ZAVRŠNI IZVEŠTAJ ŽIRIJA

URBANISTIČKO-ARHITEKTONSKI KONKURS ZA UREĐENJE
URBANIH DŽEPOVA (NOVIH MESTA) U NOVOM SADU

01 - Opšte informacije o urbanističko-arhitektonskom konkursu za uređenje urbanih džepova (novih mesta) u Novom Sadu u postupku javne nabavke broj KD-2/02-1098

šifra rada: 64321 lokacija 1
radna šifra rada: 10 TRG GALERIJA

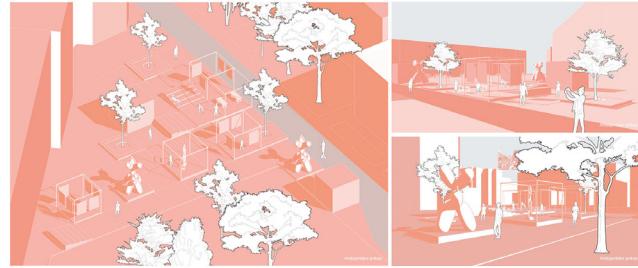
Konkursno rešenje se eliminiše iz daljeg postupka vrednovanja jer ne ispunjava kriterijum: ispunjenost programskih zahteva izloženih u konkursu.

šifra rada: 11235 lokacija 1
radna šifra rada: 16 TRG GALERIJA

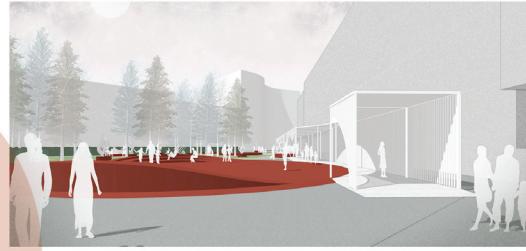
Konkursno rešenje se eliminiše iz daljeg postupka vrednovanja jer ne ispunjava jedan od glavnih uslova datim u programu konkursa: potpuno uklanjanje saobraćaja sa trga (prema Urbanističkim smernicama za Lokaciju 1 - Trg galerija - 949-2 Informacija o lokaciji 208-1 K.O).

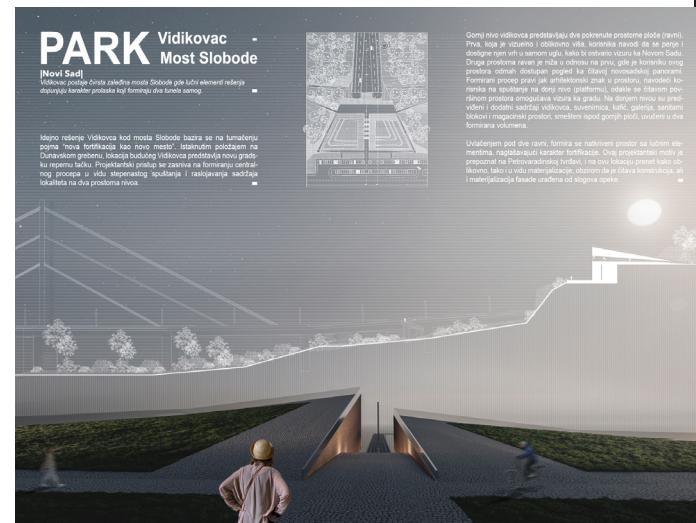
Pažljivim razmatranjem konfiguracije terena, autori odlučuju da objekat pozicioniraju na ravni deo platoa, te ga delimično konzolno prepuste prema padini. Objekat je formiran u kao kružna platforma sa koje se posmatra, a koja označava javni prostor u njenoj sredini - manifestacioni trg. Sadržaj ovog prostora nije dovoljno razrađen. Veza objekta i parka je ostvarena, a spoj akcentovan nadstrešnicom, čije bi oblikovanje moralo biti preispitano. Žiri je posebno vrednovao jednostavnost rešenja i zanimljiv odnos prema lokalitetu koji se uspostavlja bez velikih formalnih gestova.

šifra rada: 13049 lokacija 3
radna šifra rada: 19 VIDIKOVAC MOST SLOBODE

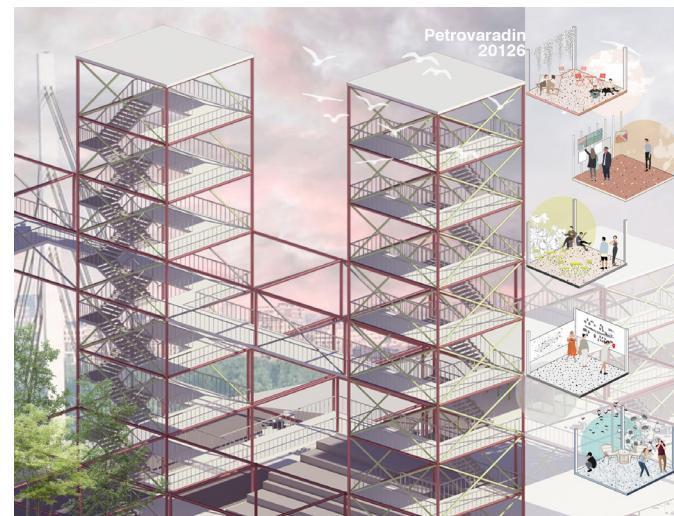
Autori postavljaju temu vidikovca oko problema formiranja novog simbola mesta. Iako je polazište formiranja koncepta vrlo upitno, krajnji rezultat je vrlo skladna, fluidna integralna struktura, čiji se kvaliteti prepoznaju u obe razmere - na nivou lokacije i pristupa sa kolske saobraćajnice, ali i na nivou prisustva u panorami sremske obale. Topografija terena, kretanje i simboličke odrednice polazište su za definisanje kontinualne rampe kojom se definišu pogledi i mesta zadržavanja, pod nadstrešnicama. Žiri konstatuje da u formiranju ove komunikacije nisu ispunjeni uslovi nesmetanog kretanja svih kategorija korisnika. Materijalizacija objekta zasnovana je na primeni materijala koji zahtevaju posebne uslove održavanja u eksploataciji.

šifra rada: 20126 lokacija 3
radna šifra rada: 22 VIDIKOVAC MOST
SLOBODE

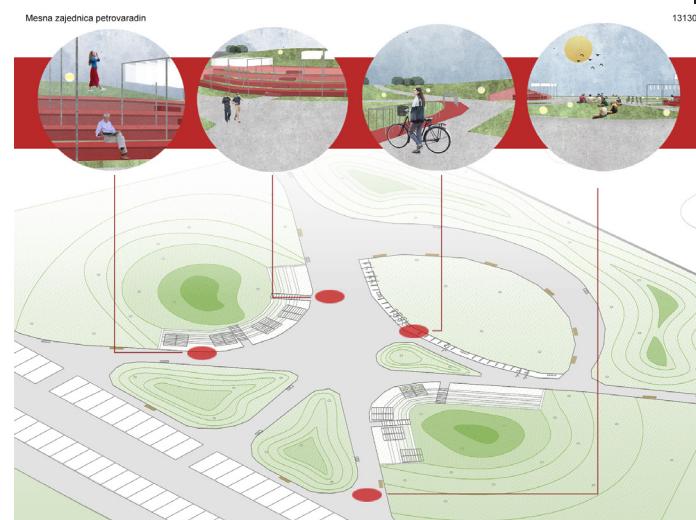
Pozicija objekta na terenu u padu poslužila je kao inspiracija za formiranje ukopane strukture, koja se stapa sa terenom. Autori se odlučuju da formiraju objekat koji će zadovoljiti smeštaj određenih sadržaja na terenu. Iz dostavljenih priloga nije moguće do kraja razumeti strukturu ovog objekta, kretanje korisnika, niti jasne veze sa prostorom (osim sa prostorom parkinga). Vizuali upućuju na drugačije kvalitete okruženja (visoko zelenilo i rastinje) koji nisu prisutni na terenu.

šifra rada: 14168 lokacija 4
 radna šifra rada: 13 ZELENA POVRŠINA UZ
 BULEVAR PATRIJARHA
 PAVLA

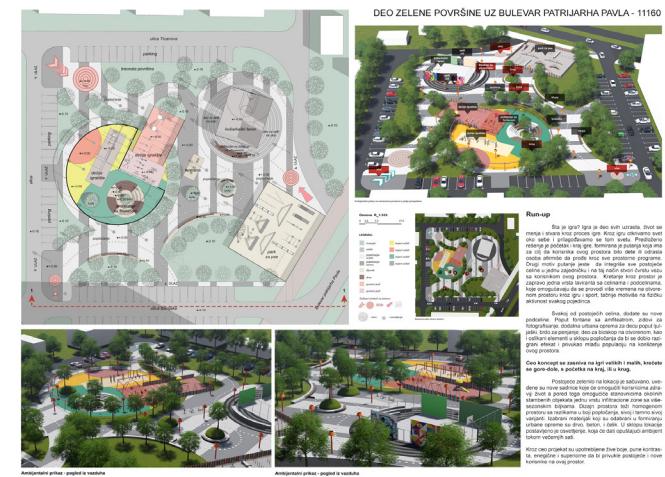
Komentari žirija:
 Iako rad ispunjava programske zahteve propisane konkursom, rešenje nema jasno definisano konceptualno polazište. Tehnička oprema rada je skromna.

šifra rada: 11160 lokacija 4
 radna šifra rada: 15 ZELENA POVRŠINA UZ
 BULEVAR PATRIJARHA
 PAVLA

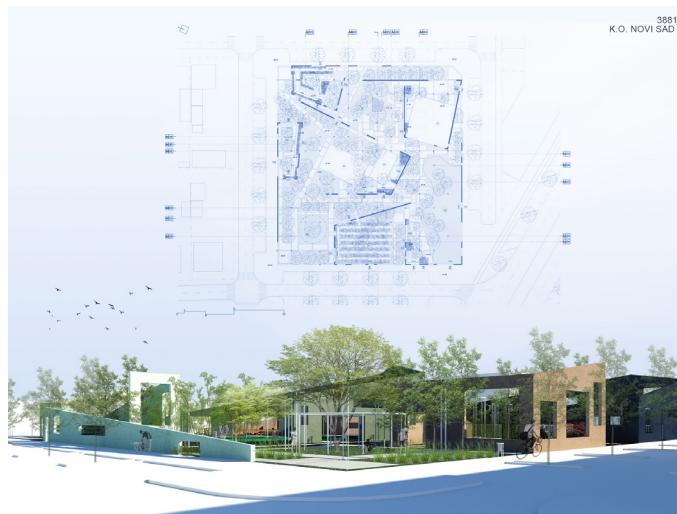
Komentari žirija:
 Rad ispunjava programske zahteve i unapređuje prostorne celine uvodeći jedinstvenu komunikacijsku površinu preko koje se i ostvaruju veze sa okruženjem. Iako se čuva postojeći zeleni fond, nema daljeg unapređenja zelenih površina. Žiri pohvaljuje originalnost pristupa i potrebu da se prostor objedini. Prostor je programski u najvećoj meri posvećen deci i mladima, ali ne obuhvata sve grupe korisnika.
